Branża: PROJEKT ARCHITEKTONICZNO-BUDOWLANY ROZBUDOWY I PRZEBUDOWY SZKOŁY PODSTAWOWEJ W PIOTRKOWICACH O ODDZIAŁ PRZEDSZKOLNY

**RZUT PARTERU**

WPROWADZONO ZMIANY WENTYLACJI  
MECHANICZNEJ KOLOREM CZERWONYM  
ZMIANY SA NIEISTOTNE

NAZWA I ADRES OBIEKTU: ROZBUDOWA I PRZEBUDOWA SZKOŁY PODSTAWOWEJ O ODDZIAŁ PRZEDSZKOLNY NA DZIAŁCE NR 398 W PIOTRKOWICACH		
PRZEDMIOT RYSUNKU: RZUT PARTERU - INSTALACJA WENTYLACJI		
PROJEKTANT: mgr inż. Grzegorz Pabjan upr. nr. S-199/02 spec. sieci i instalacje sanitarne	PODPIS: <i>[Signature]</i>	
OPRACOWANIE: mgr inż. Renata Przybylska		
SPRAWDZAJĄCY: mgr inż. Grzegorz Furmański upr. nr. NBUA-7342/43/98 spec. sieci i instalacje sanitarne		
DATA: 04.2017	SKALA: 1:100	NR RYS.: 11

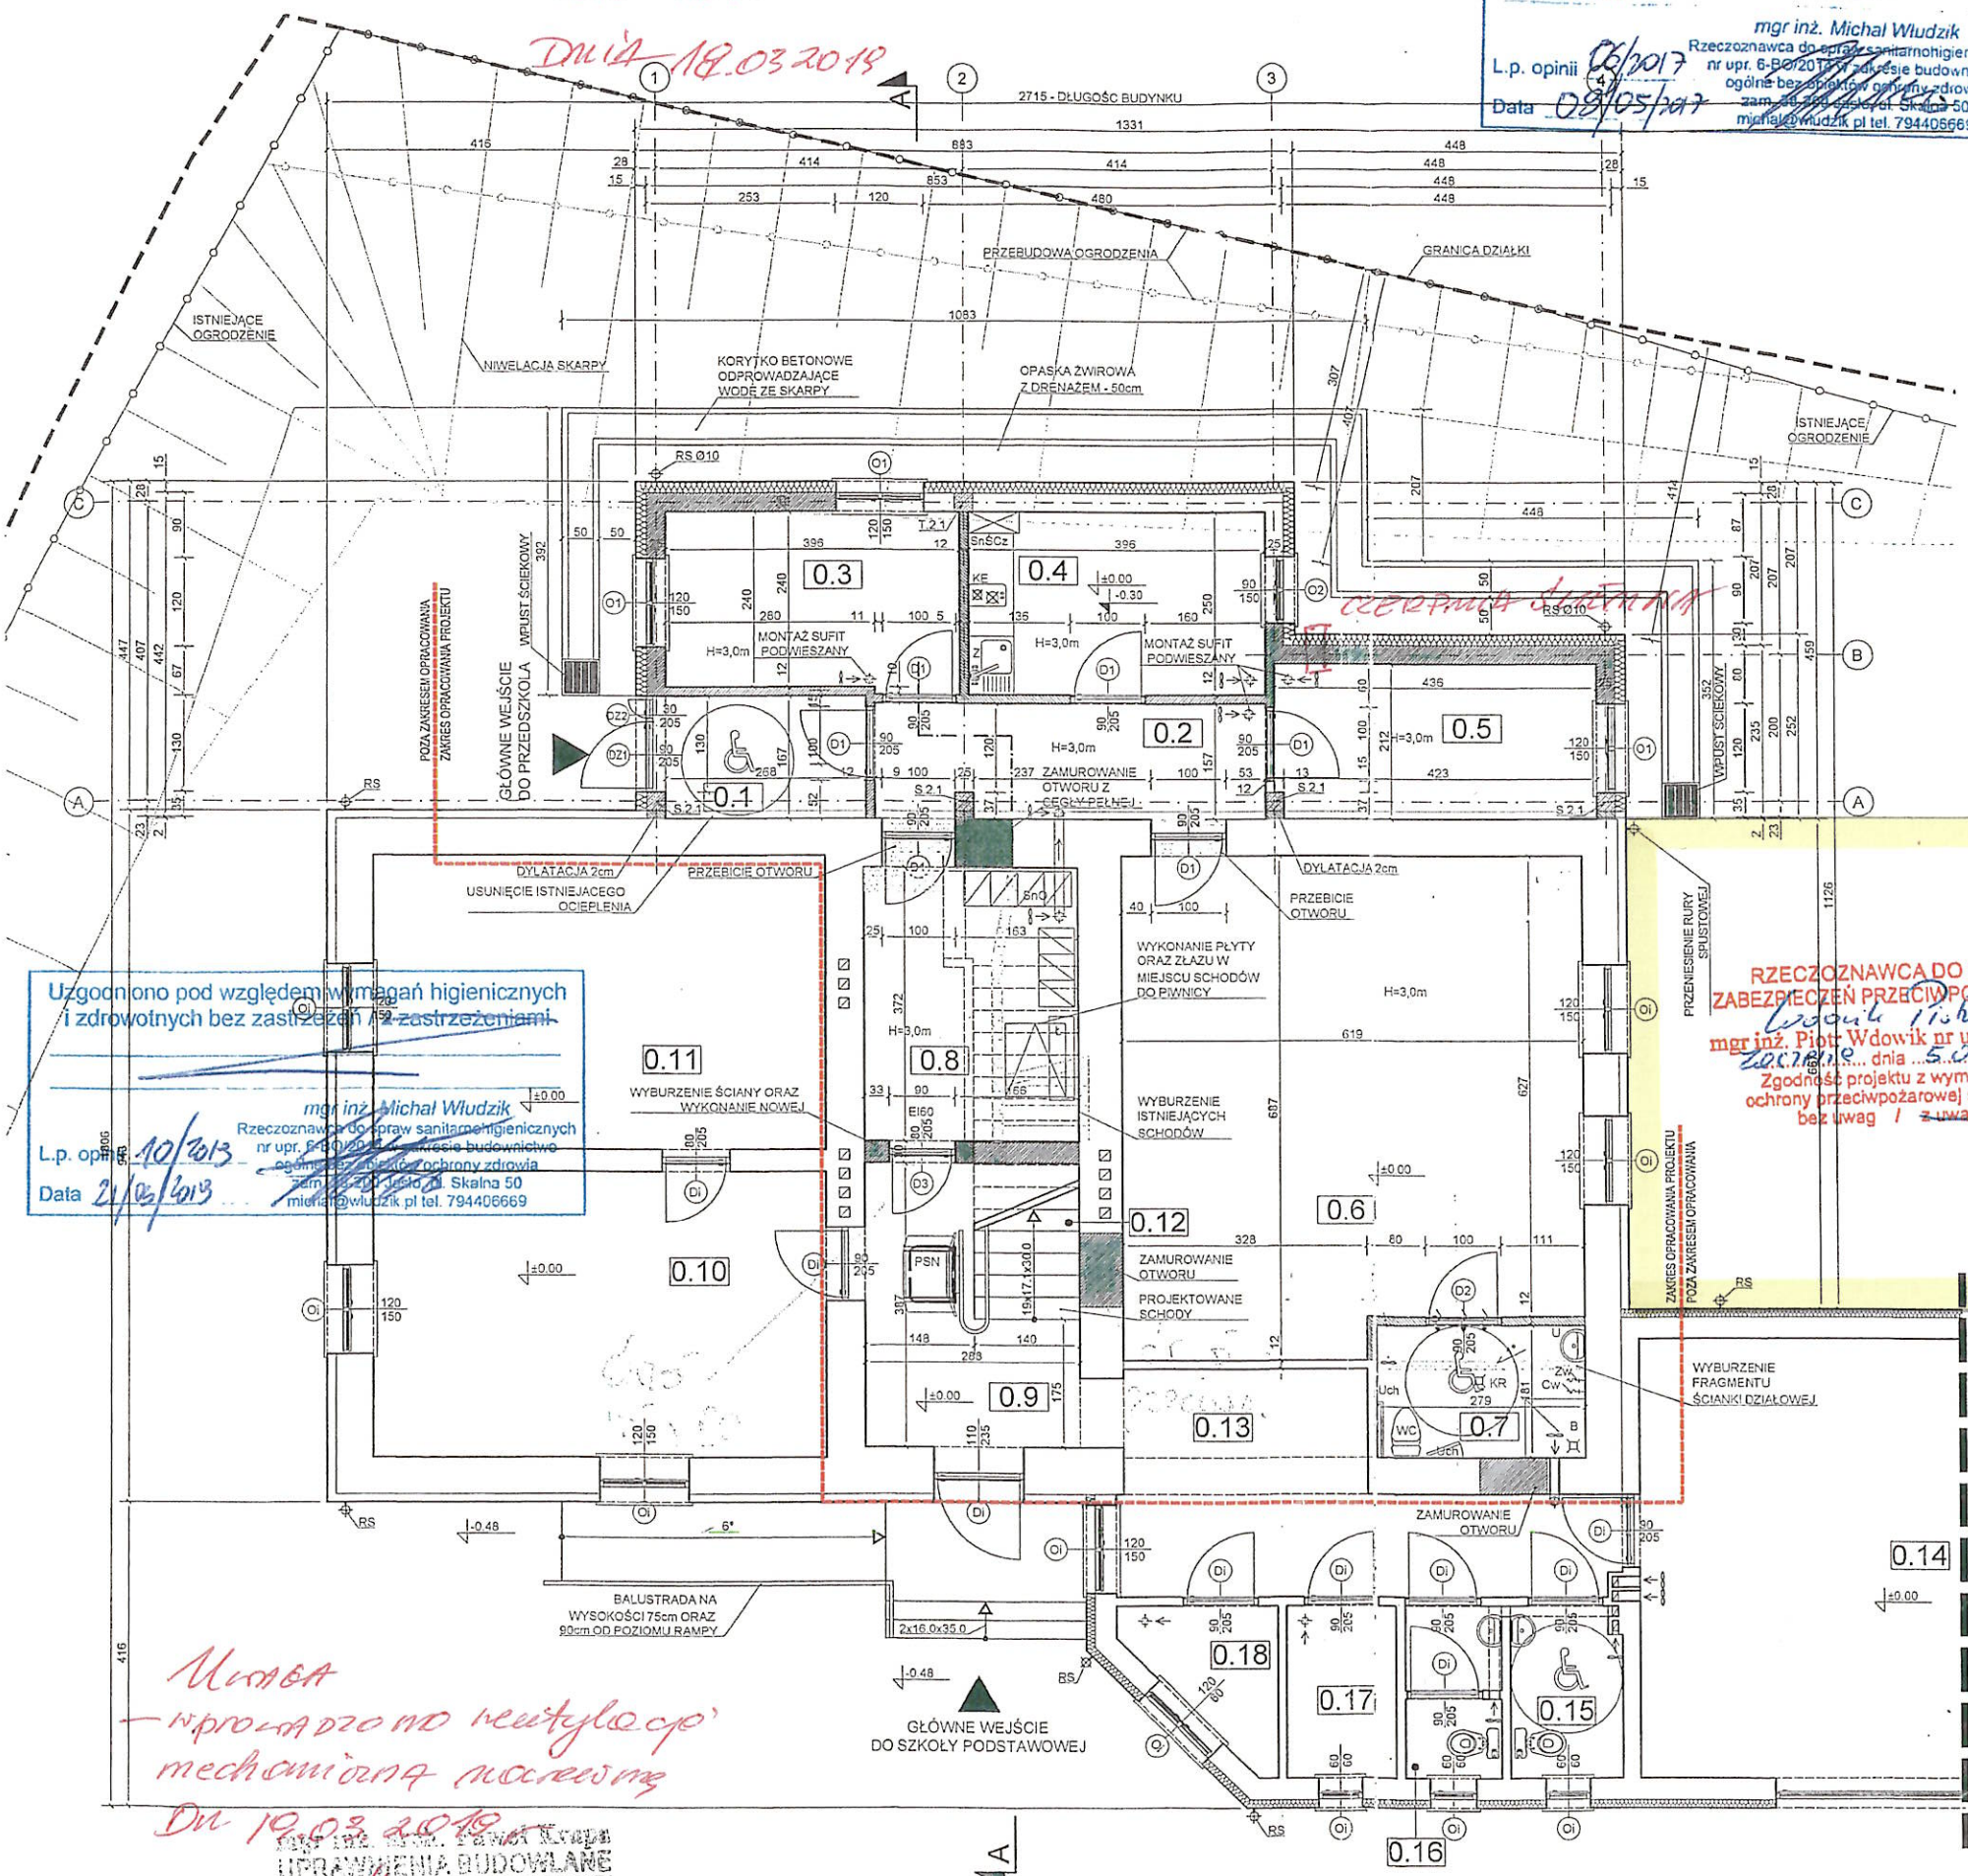
*NPRONADZONA wentylacja mechaniczna  
NADLEWKA JEST ZMIANA KIERUNKU  
NIEMA WPŁYWA NA UZBODNIENIE 2 DMH  
08.05.2014*

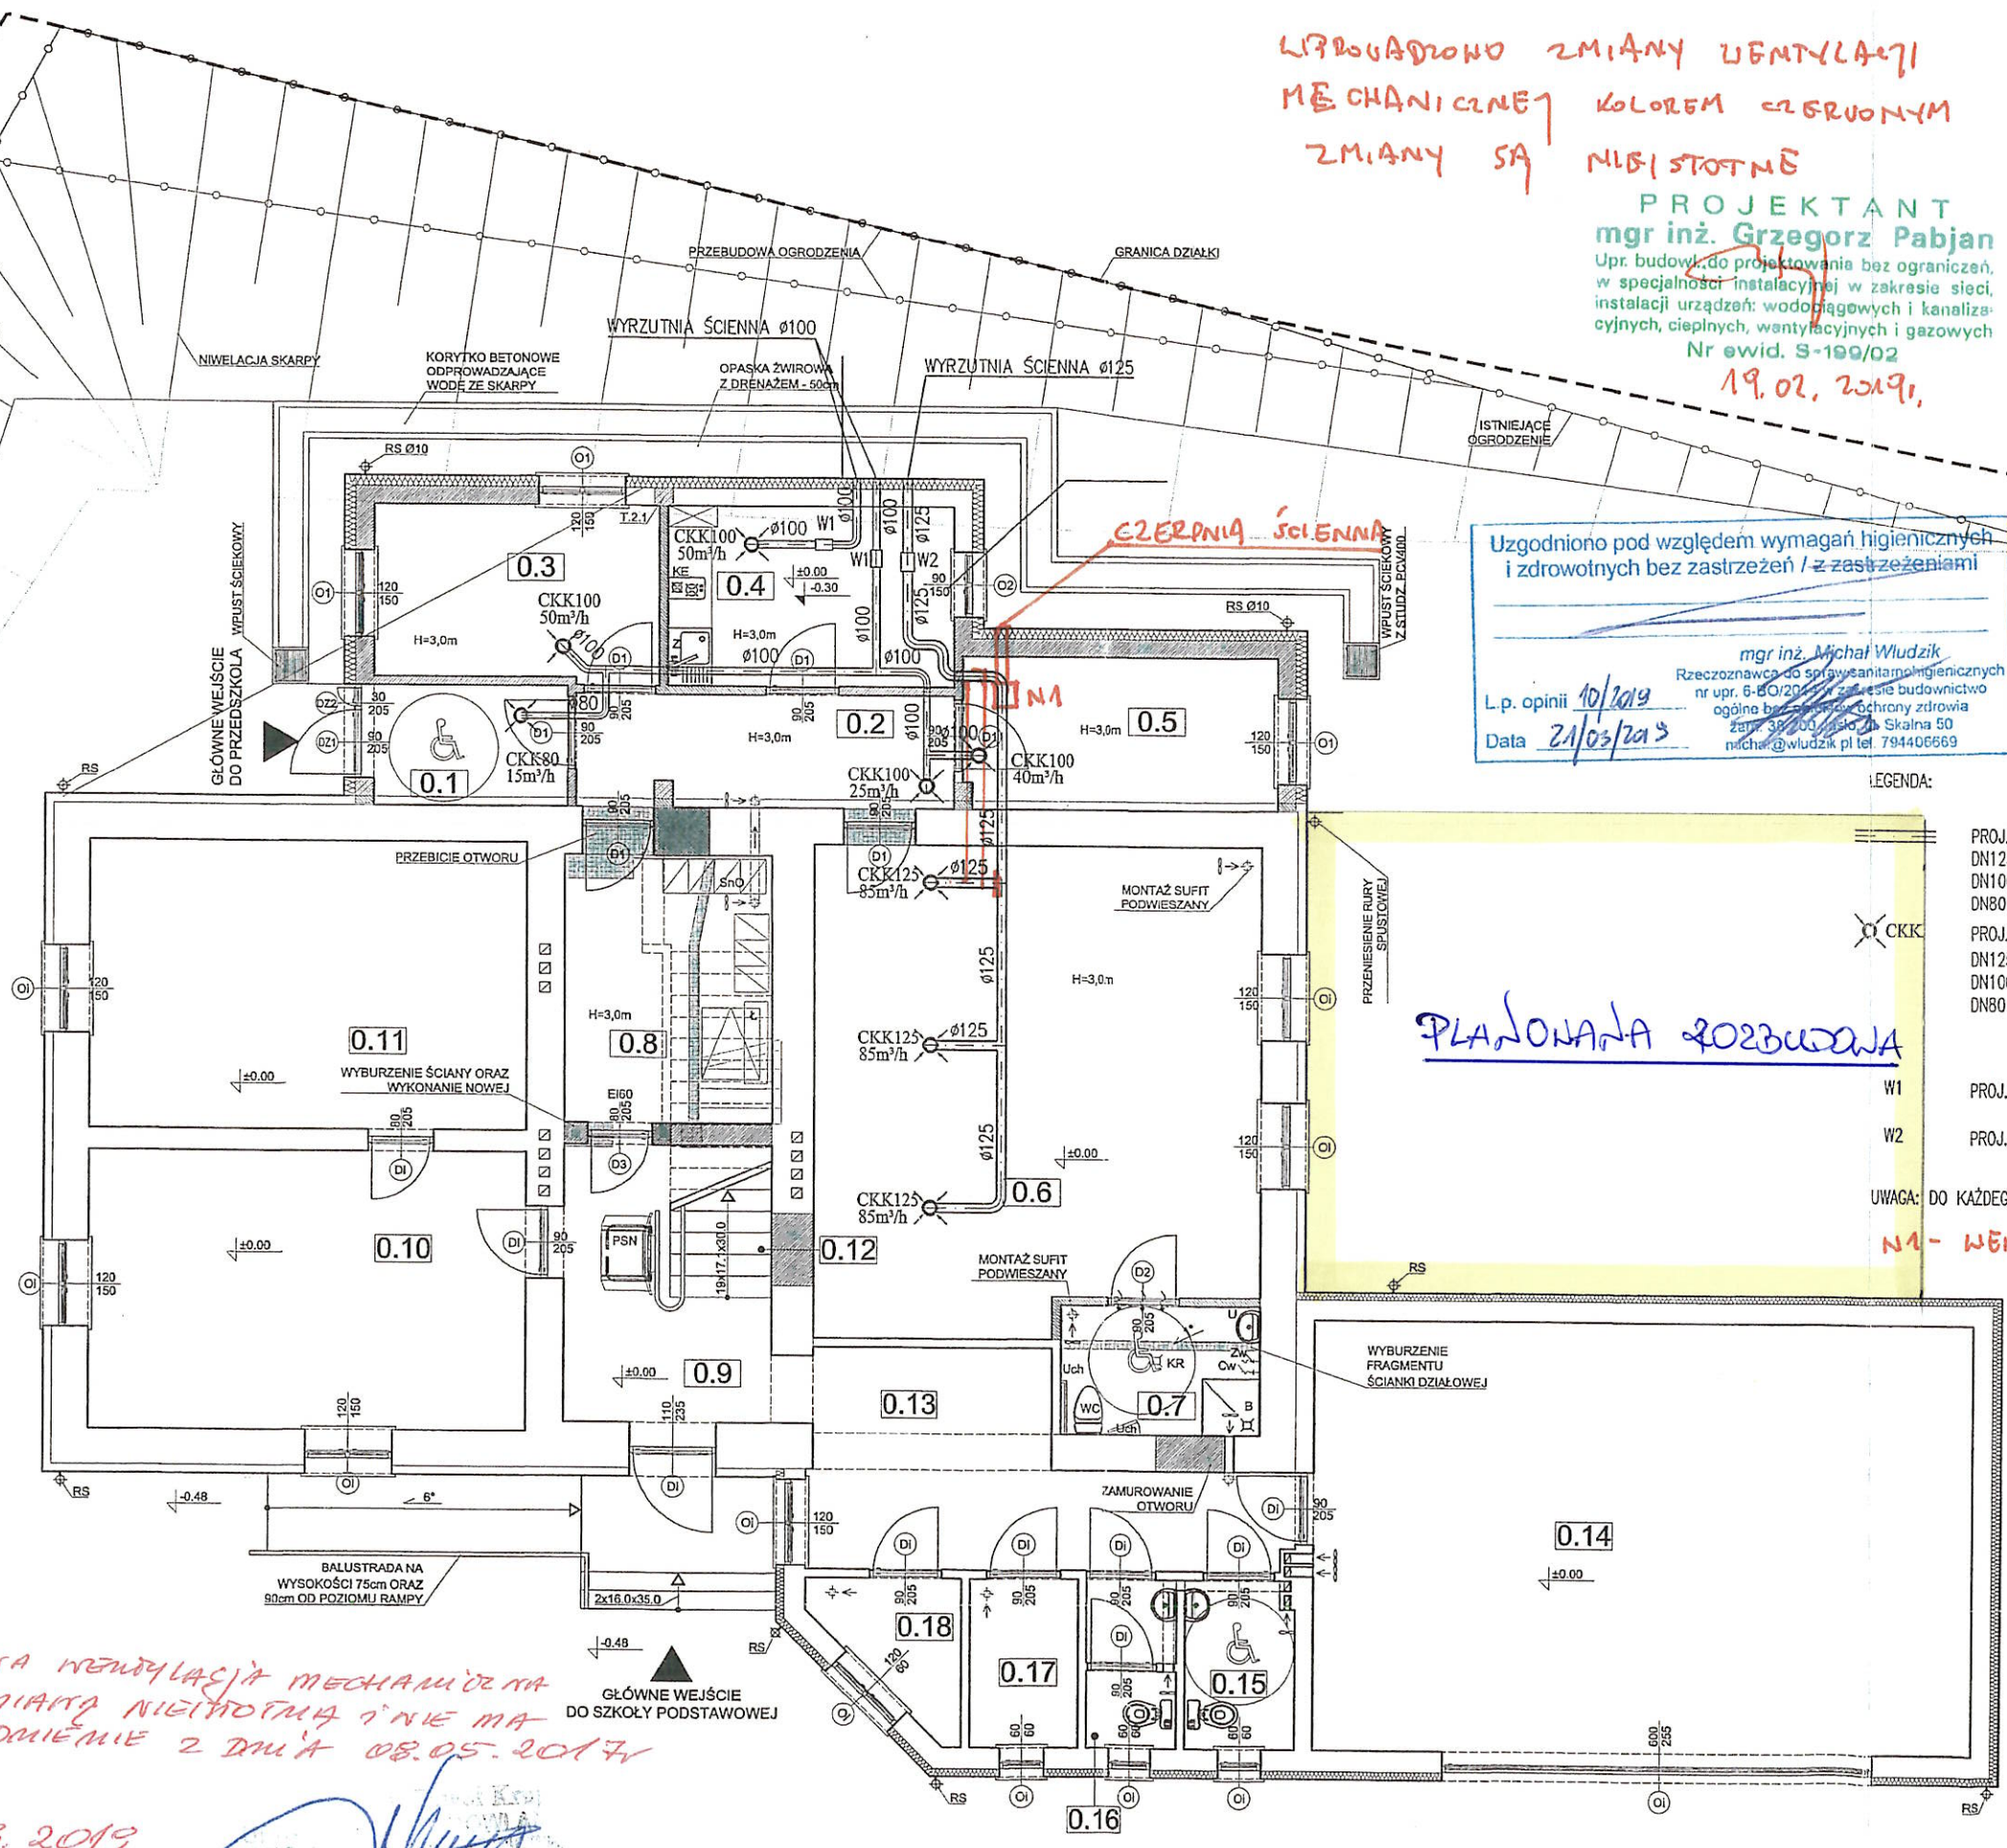
*UWAGA*  
*NPRONADZONA wentylacja mechaniczna*  
*DN 19.03.2018*

N PROJEKTA DZIAŁKA WENTYLACJA MECHANICZNA NA  
NAKLEJONA JEŚĆ ZMIANA NIEISTOTNA I NIE MA  
WPŁYWKU NA KZODOWANIE 2 DZIAŁ 08.05.2017
